H4-CA-273-R01

浜岡原子力発電所 基準地震動の策定について

2023年8月23日

2022年4月15日 第1041回審査会合コメント及び回答概要一覧

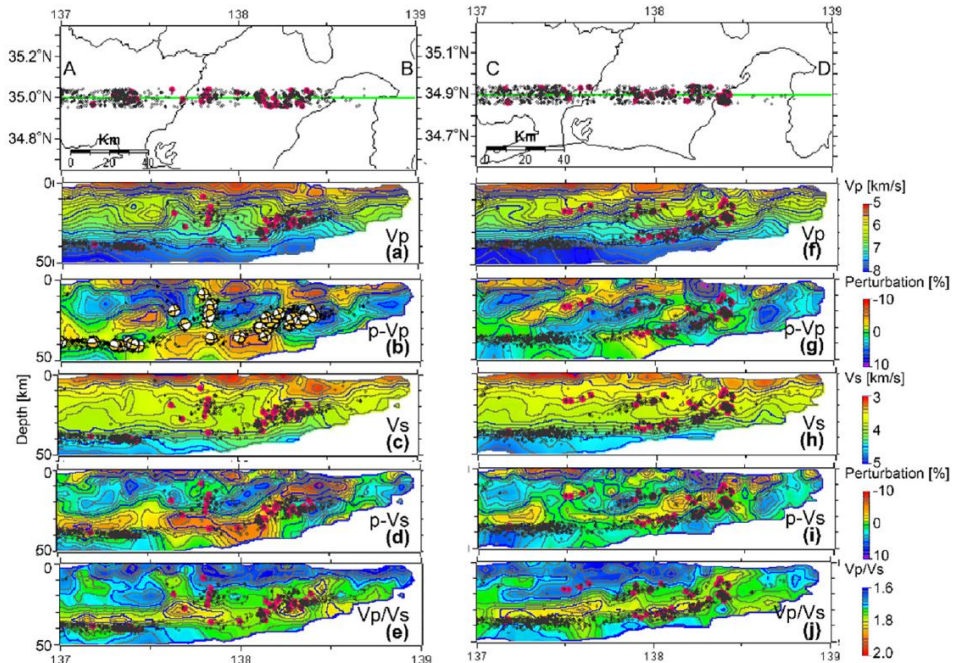
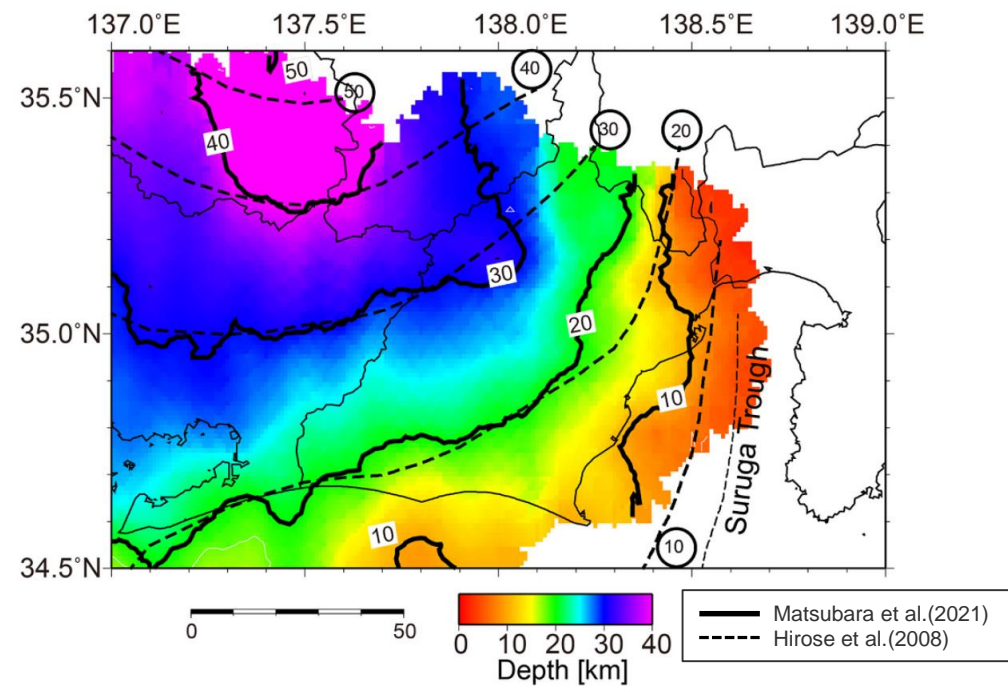
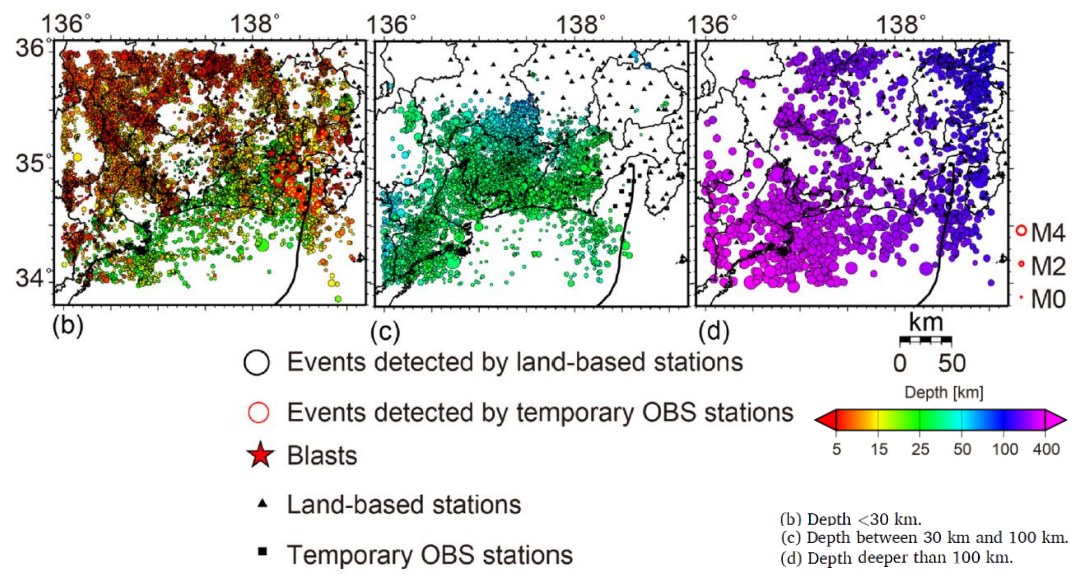
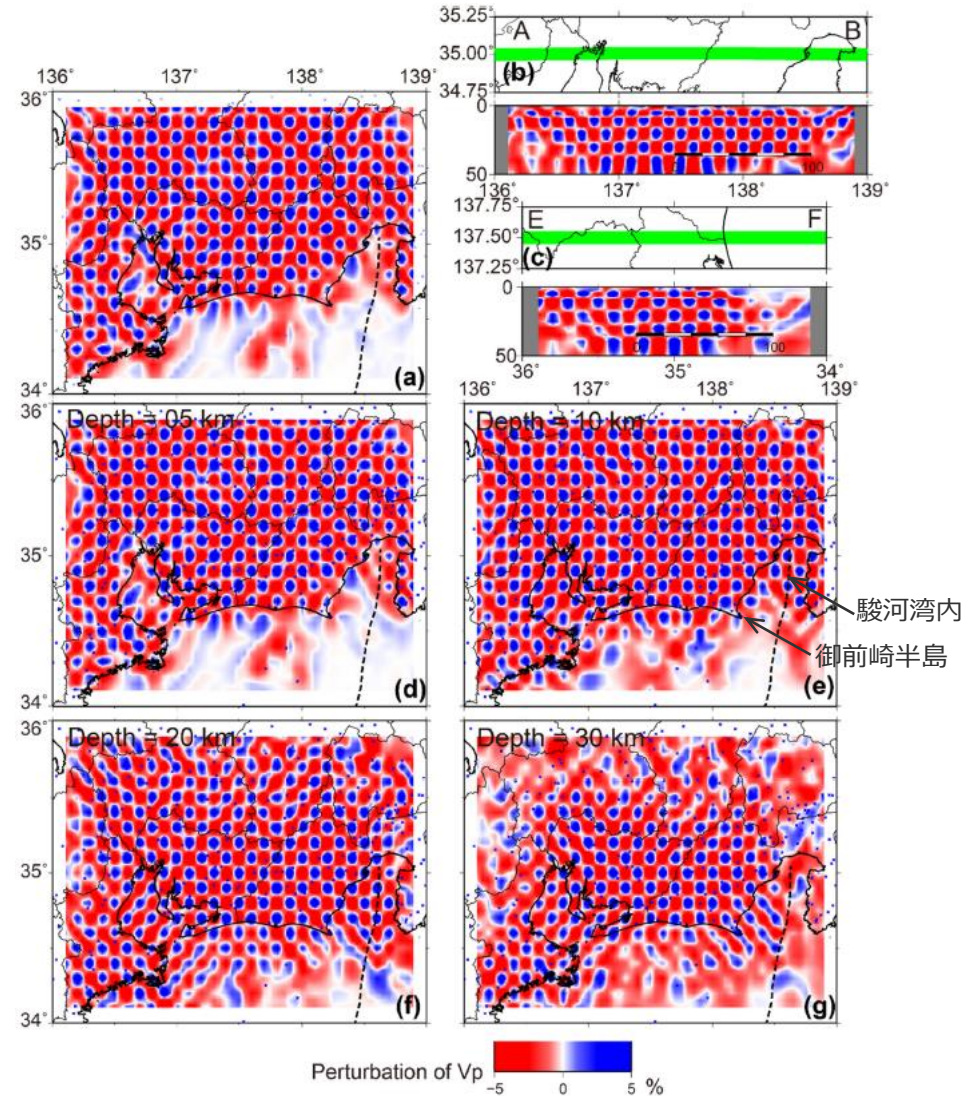
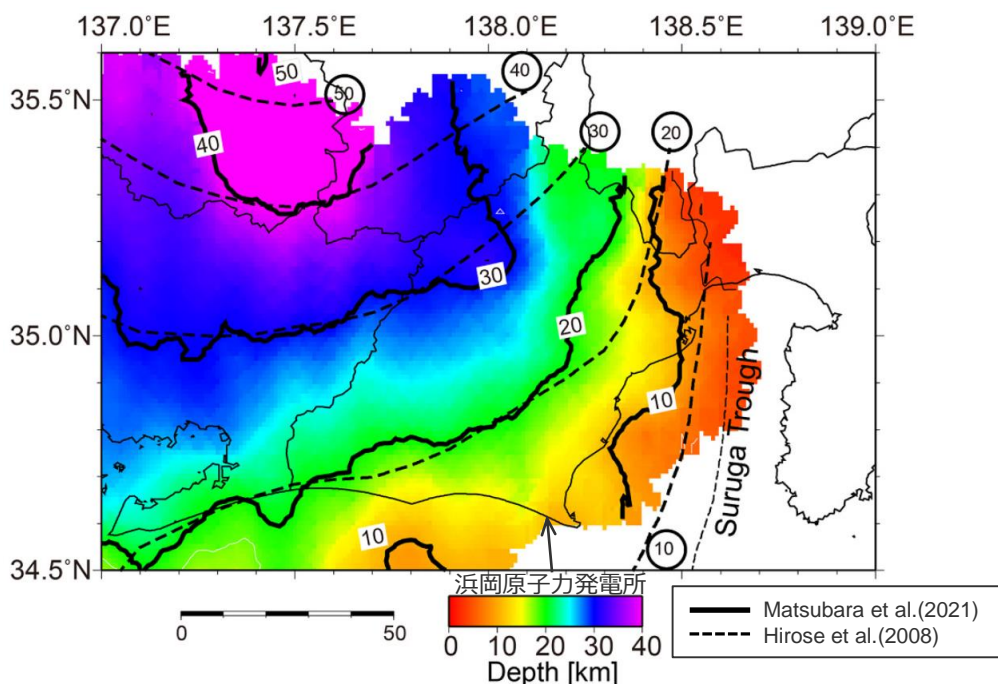
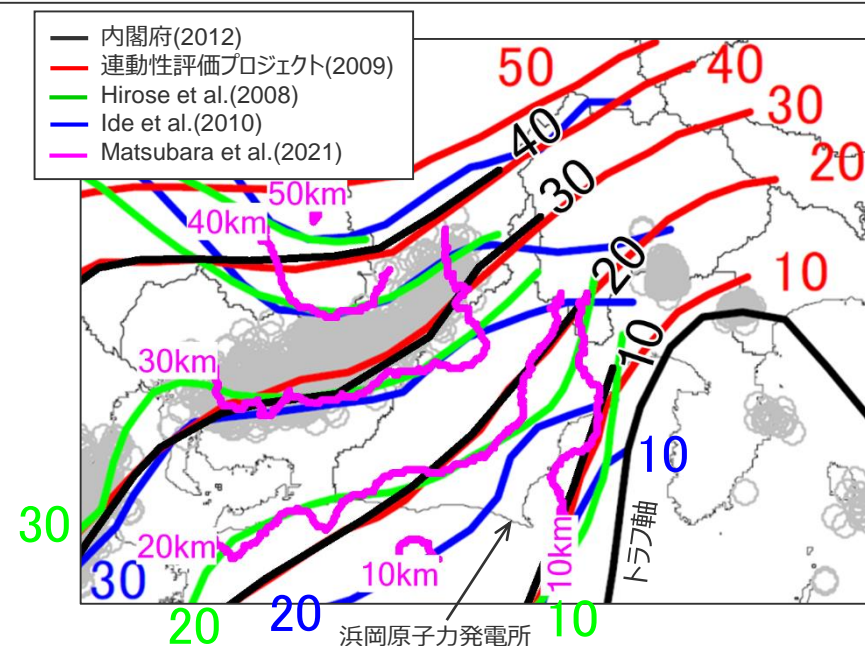
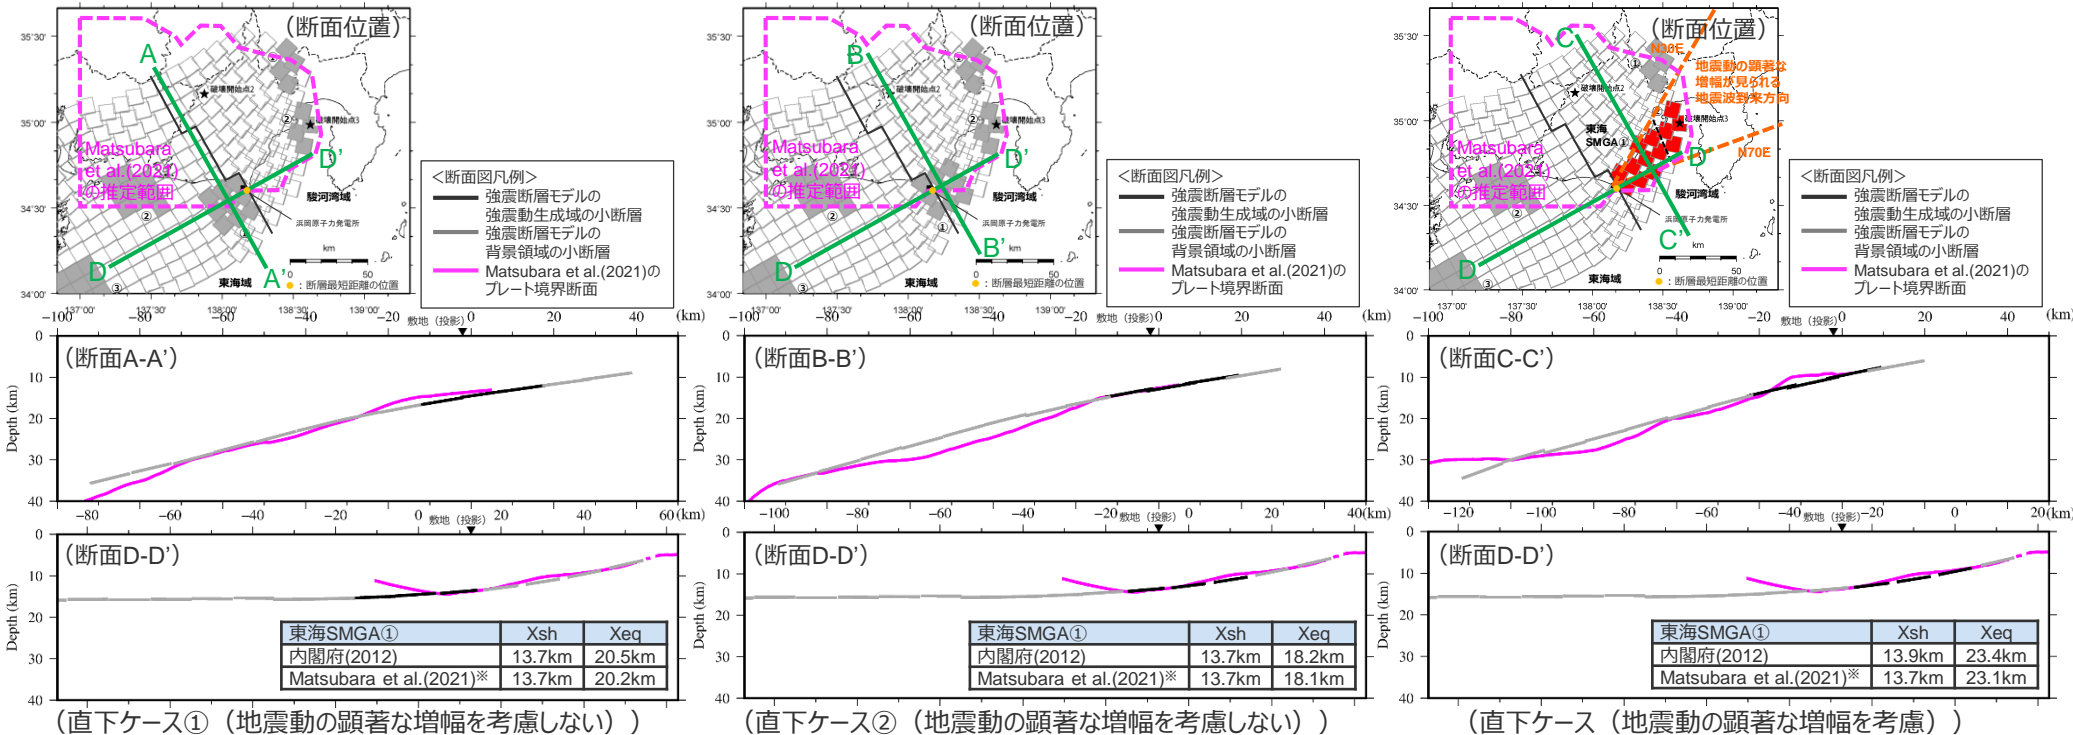
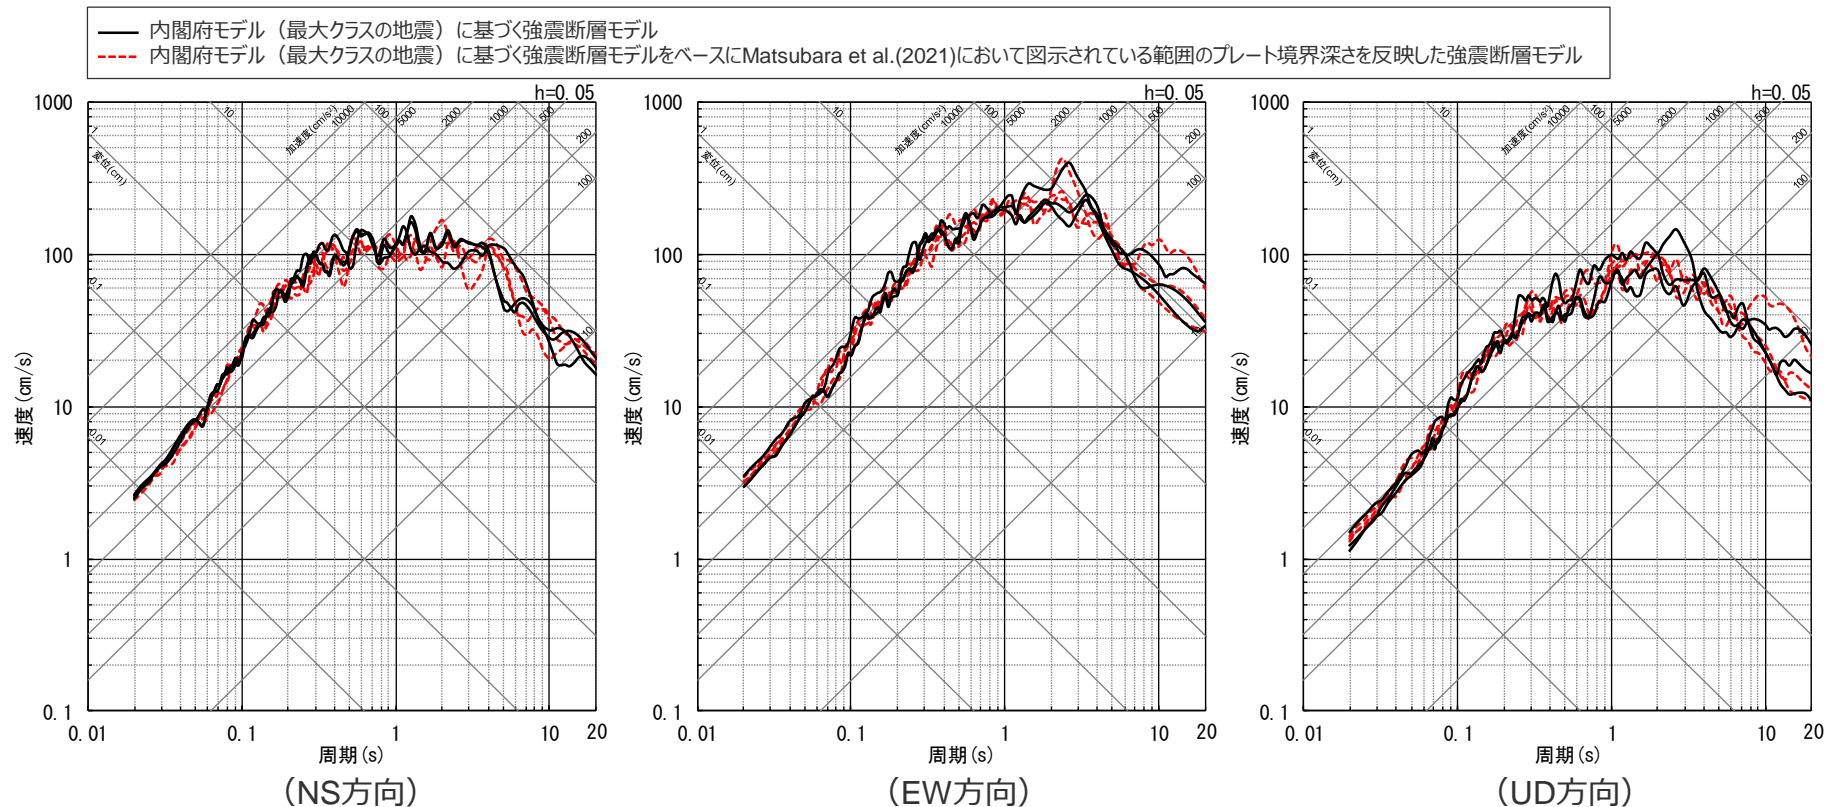
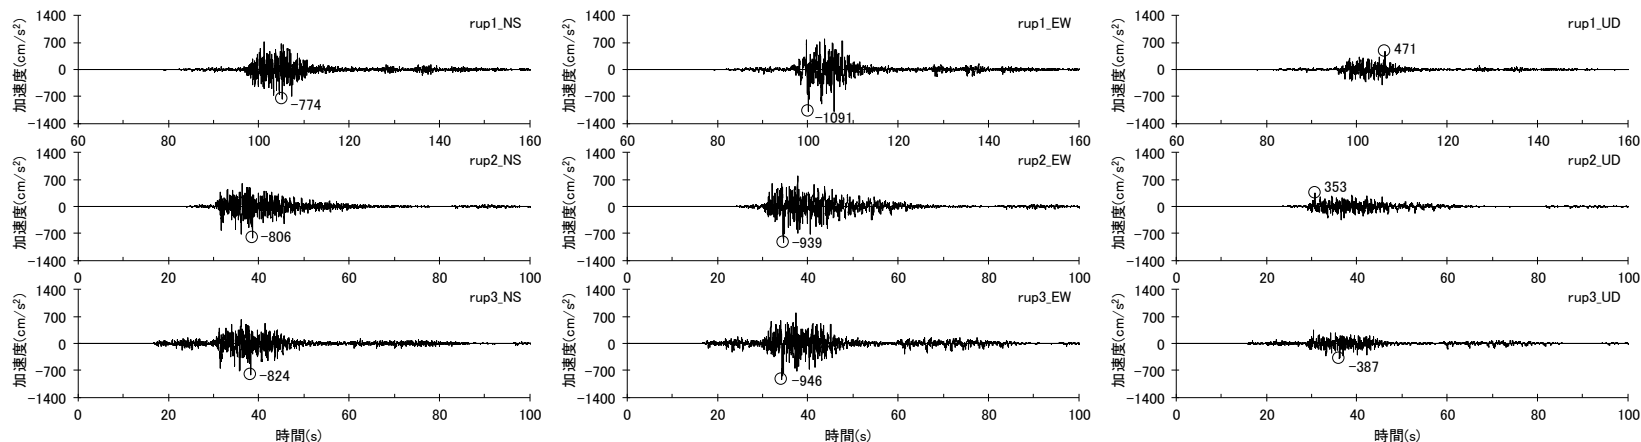
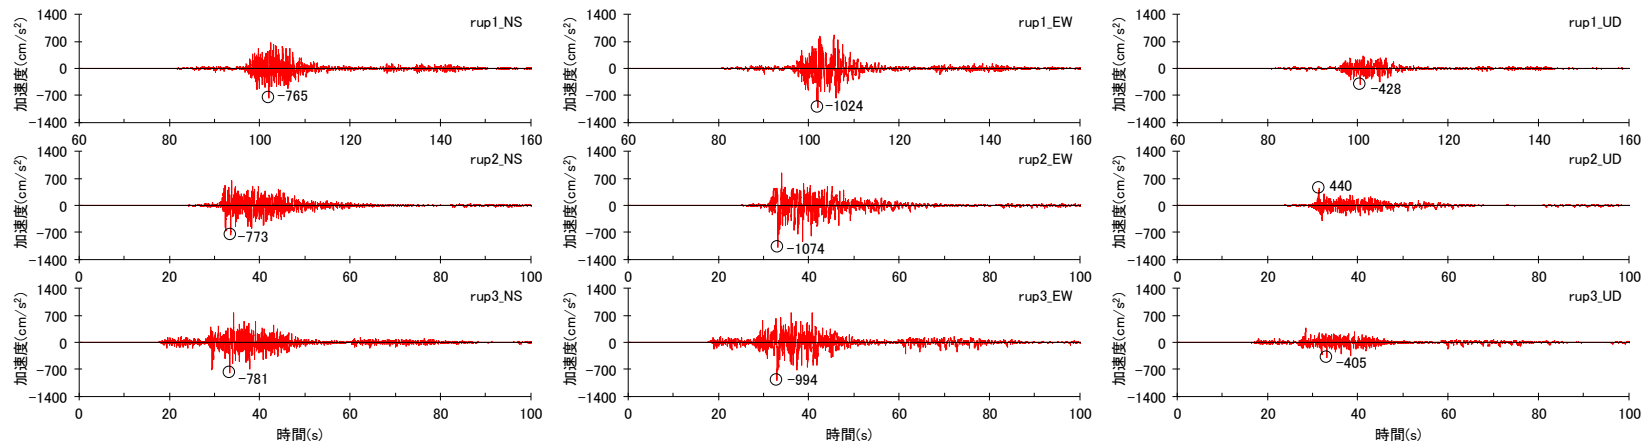
No.	コメント	回答概要	ページ
1	駿河トラフ下に沈み込む東海地域のフィリピン海プレートの形状に関する新たな知見（Matsubara et al.(2021)）の確認について、浜岡原子力発電所の地震動評価に用いている内閣府(2012)のプレート境界の形状と比較して、敷地への影響が支配的な東海SMGA①までの距離が概ね同等となっていることは確認したが、もう少し説明性を上げるため、地震動評価への影響が小さいことを示すこと。	Matsubara et al.(2021)において図示されている範囲のプレート境界深さを反映した強震断層モデルを作成して、断層モデルを用いた手法による地震動評価を行い、内閣府モデル（最大クラスの地震）と地震動評価結果が同程度であることを確認した結果を説明する。	p.155~

- 浜岡原子力発電所では、内閣府の南海トラフの巨大地震モデル検討会において複数の研究成果を踏まえてプレート境界の形状が設定された内閣府(2012)の最大クラスの地震の断層モデル（内閣府モデル（最大クラスの地震））を用いて地震動評価を行っている。
- 東海地域のプレート境界の形状を推定した新たな知見（Matsubara et al.(2021)）について、一研究成果ではあるが、地震動評価への影響の確認を行い、地震動評価に影響が大きい敷地直下及びその周辺について内閣府(2012)と概ね整合していることを確認した。
- また、Matsubara et al.(2021)において図示されている範囲のプレート境界深さを反映した強震断層モデルを作成して、断層モデルを用いた手法による地震動評価を行い、内閣府モデル（最大クラスの地震）と地震動評価結果が同程度であることを確認した。
